WYJAŚNIENIA TREŚCI SWZ

Dotyczy: Postępowania pn. „Łączymy Pokolenia” - zmiana sposobu użytkowania budynku na przedszkole, klub dziecięcy oraz klub seniora wraz z jego przebudową oraz zagospodarowaniem terenu (IR.271.9.2021.EZ)

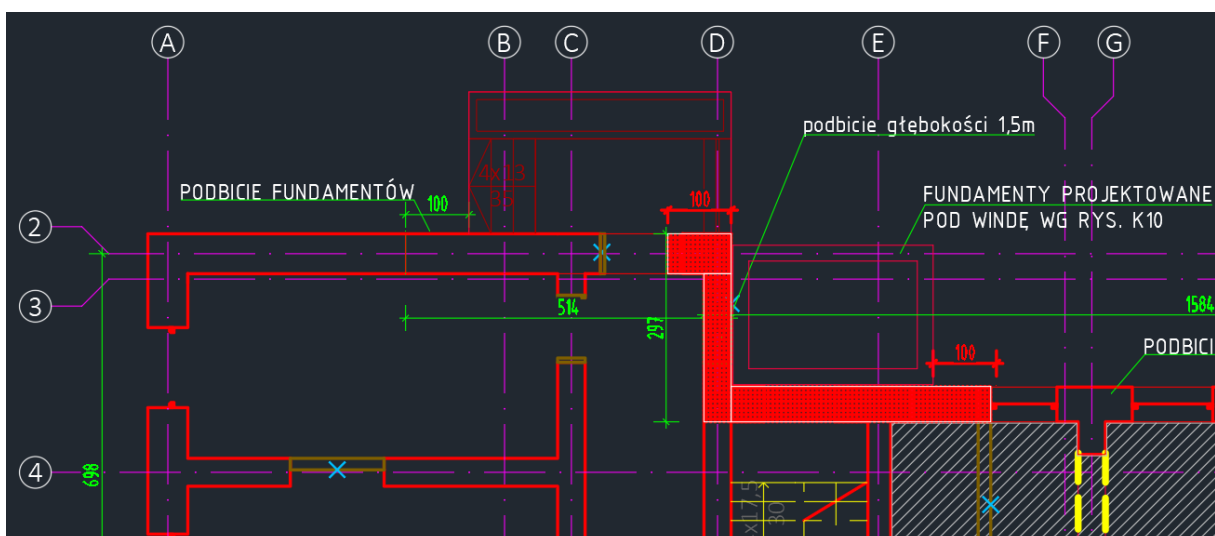
W zakresie prac przyjęto w przedmiarze robót podbicie fundamentów w ilości 82,0mb, jako analogię. W przyjętej normie KNNR jednostką obmiarową są "m³". Wnosimy o jednoznaczne określenie i sprecyzowanie ilości prac jakie należy przyjąć do wyceny. To na Zamawiającym ciąży obowiązek opisanie zakresu w sposób jednoznaczny. W tym przypadku nie można określić ilości betonu jakie mają być wbudowane aby w prawidłowy sposób wykonać ich podbicie, a dokumentacja nie precyzuje tych rozwiązań. Dlatego też wnosimy o precyzyjne określenie zakresu tych prac jakie należy przyjąć do wyceny.

W ofercie należy przyjąć do wyceny podbicie fundamentów metodą JET-GROUTING. Teoretyczna objętość podbicia ~ 90m³. W projekcie założono podbicie na szerokość istniejących fundamentów oraz głębokość 1m. W rejonie podszybia windy zewnętrznej należy założyć podbicie głębokości 1,5m o łącznej długości 9m.

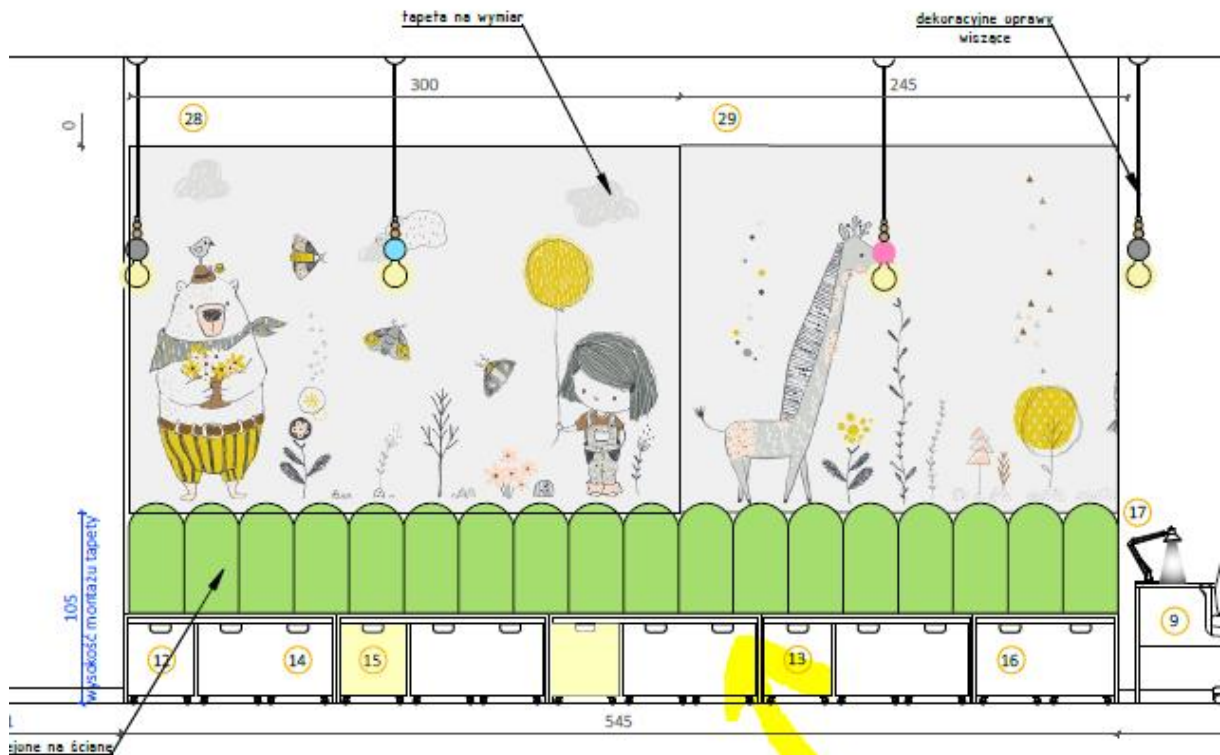
W wyposażeniu Klub dziecięcy pom .1.7 pkt. 14,15,16 występują skrzynie do przechowywania. Prosimy o jednoznaczne określenie w zestawieniu i na rzucie tych elementów lub o skorygowanie zestawienia.

Skrzynie są oznaczone numerami 14, 15, 16 i są widoczne na rysunkach AW_6A i AW_6C

Rysunek AW_8C

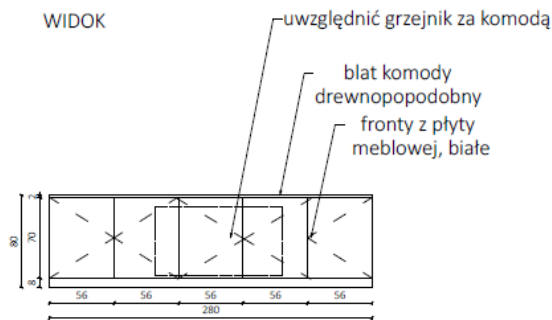
W wyposażeniu Klubu seniora występuje komoda jako wyrób stolarski bez określenia parametrów technicznych. Brak takich parametrów uniemożliwia wykonanie prawidłowej wyceny. Wnosimy o uzupełnienie dokumentacji o brakujące elementy i określenie parametrów technicznych z wymiarami włącznie.

KOMODA WE WNĘCIE OKIENNEJ POMIESZCZENIE 0.8.

Uwaga: wysokość komody i cokołu dostosowana do wysokości grzejnika, głębokość komody dostosowana do głębokości wnęki
